Modifications sphères de suspensions sur Xantia Activa

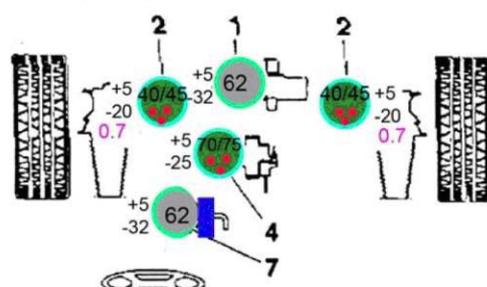
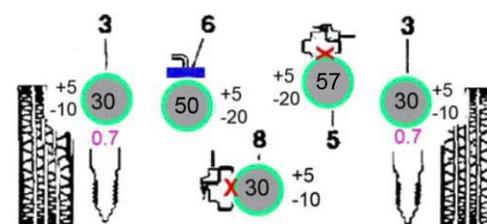
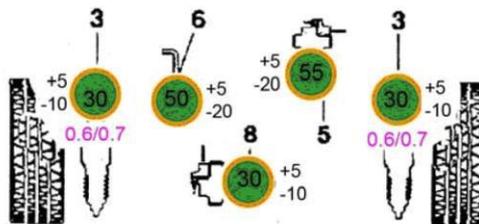
Montage d'origine

Montage multicouches

Références CITROEN sphères de remplacement

5272 43	
5271 62/E587027	Hors V6 → 12/97
5271 67	V6 → 12/97 NFP
16 193 787 80	(0,6)
95 669 124/E587021	Hors V6 et modèles 6/95 → 12/97
5276 09	V6 et modèles 6/95 → 12/97 (70 b)
5271 H6 (J1/J2/G4)	supprimer la pastille amortisseur
5276 10	avec montage sur adaptateur
5272 43	avec montage sur adaptateur
5272 48	supprimer la pastille amortisseur
